# 浜岡原子力発電所原子炉施設保安規定の 変更認可申請について

【浜岡原子力発電所 1号原子炉及び 2号原子炉廃止措置計画  
変更認可申請書の反映による変更等】

令和3年1月26日  
中部電力株式会社

### 排気筒の撤去に伴う管理区域の解除

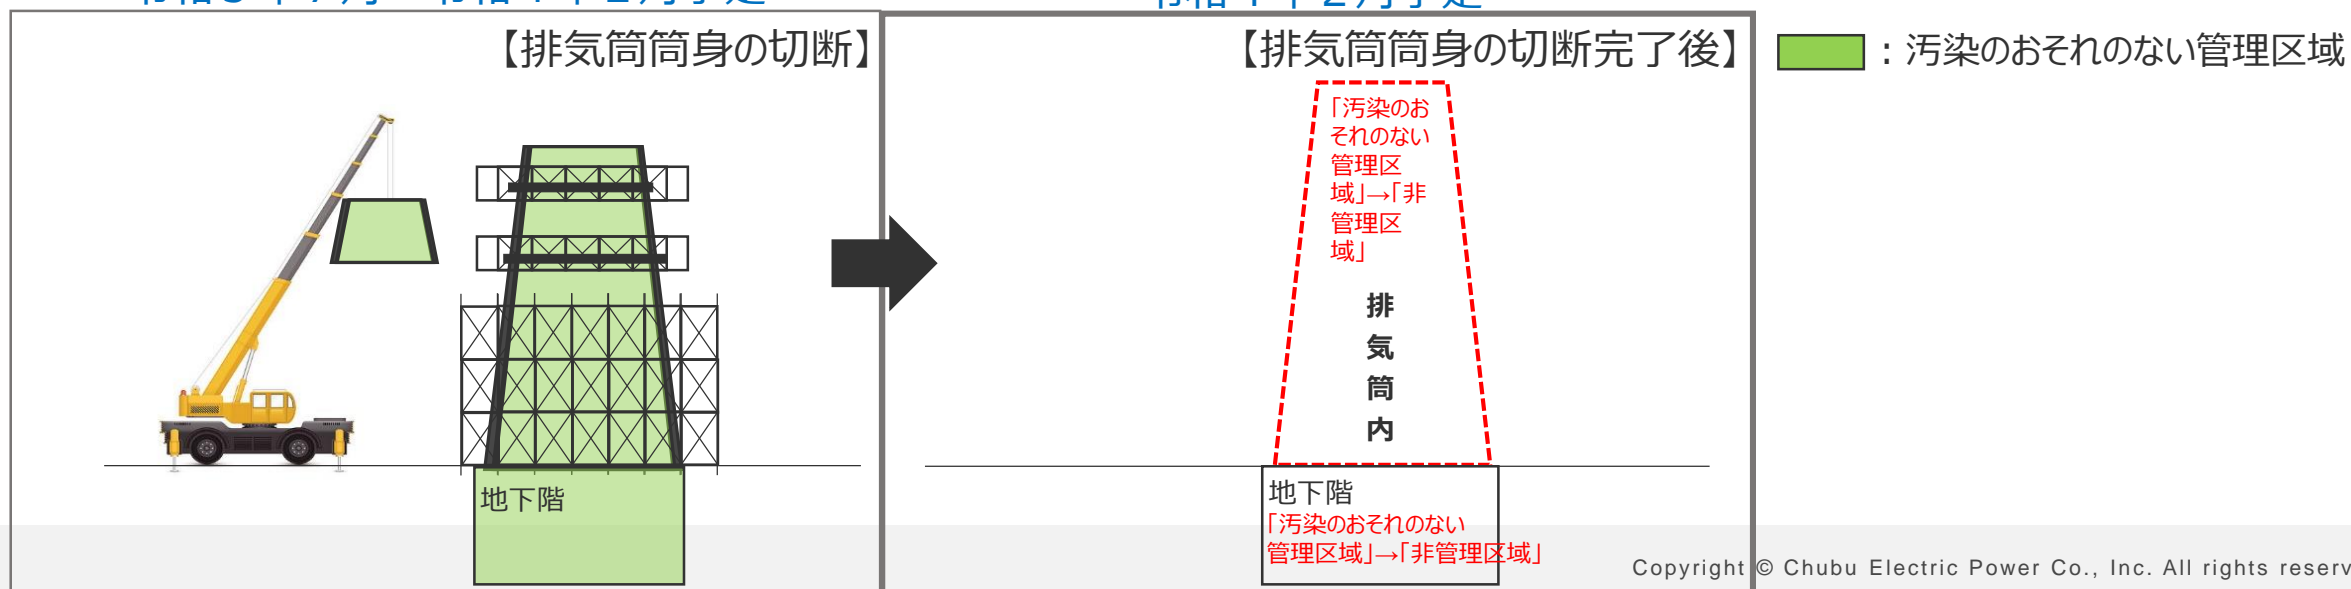
内容	第1編	第2編	
保安規定の変更箇所	「排気筒」の削除	周辺監視区域	第96条 図96	第51条 図51
		周辺監視区域境界付近における空気吸収線量率等の測定場所	第99条 図99	第54条 図54
		管理区域図 (1号炉希ガスホールドアップ装置建家地下1階, 1階, 2階, 3階, 屋上)	添付-2 管理区域図10	
		保全区域図	添付-3	-
		管理区域図 (管理区域全体図)	添付-2 管理区域図1	
	「管理区域図78」の欠番表示	添付-2 管理区域図内訳		
	管理区域図78 (排気筒解体用エリア) の削除	添付-2		
施行時期	原子力規制委員会の認可を受けた後, かつ, 排気筒筒身の切断が完了し, 放射線測定評価により基準値を下回っていることを確認後, 当社が定める日

## クリアランス第3建屋の追加に伴う管理区域の設定 (令和3年6月予定)

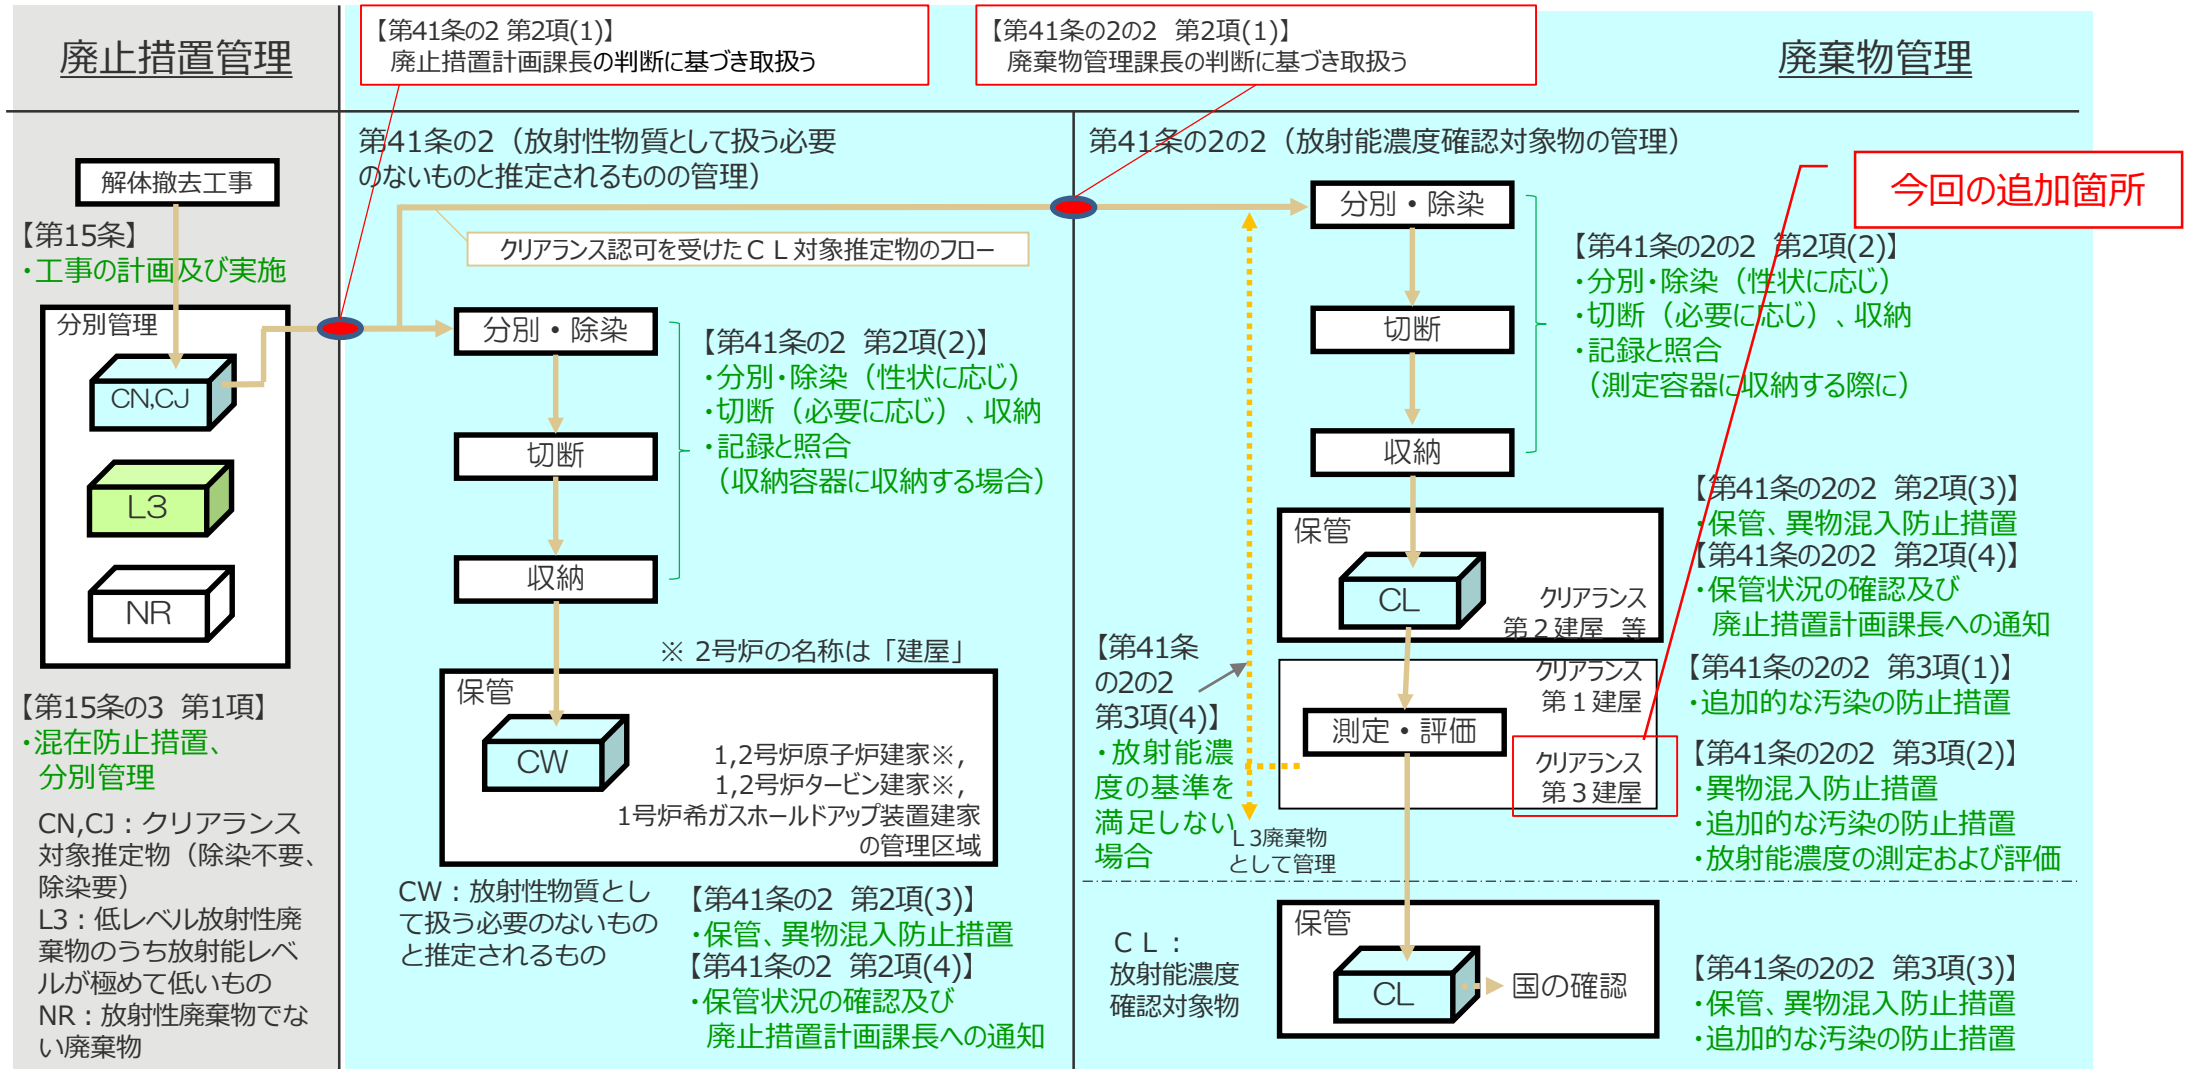
項目	変更内容	変更理由
第1編 添付-2 第2編 添付-2 (管理区域図)	<ul style="list-style-type: none"> <li>・管理区域図の排気筒解体用エリア, 排気筒内および希ガスホールドアップ装置建家地下1階の管理区域内における区域区分を「汚染のおそれのない管理区域」から「非管理区域」に変更する。</li> <li>・管理区域図にクリアランス第3建屋を「汚染のおそれのない管理区域」として追加する。</li> </ul>	<ul style="list-style-type: none"> <li>・1, 2号共用排気筒解体工事の進捗により, 排気筒解体用エリア, 排気筒を撤去することから, 削除する。</li> <li>・解体工事の進捗により放射能濃度確認対象物の発生量が増加し, 1日で測定できる物量に限りがあることから, 測定装置を増設して測定作業を実施する。これに伴い, クリアランス認可申請に記載の「測定エリア」を増設し, 「汚染のおそれのない管理区域」を設定する必要があることから, 追加する。</li> </ul>
第1編 添付-3 (保全区域図)	<ul style="list-style-type: none"> <li>・保全区域図の1, 2号共用排気筒を削除する。</li> </ul>	<ul style="list-style-type: none"> <li>・1, 2号共用排気筒解体工事の進捗により, 排気筒を撤去することから, 削除する。</li> </ul>
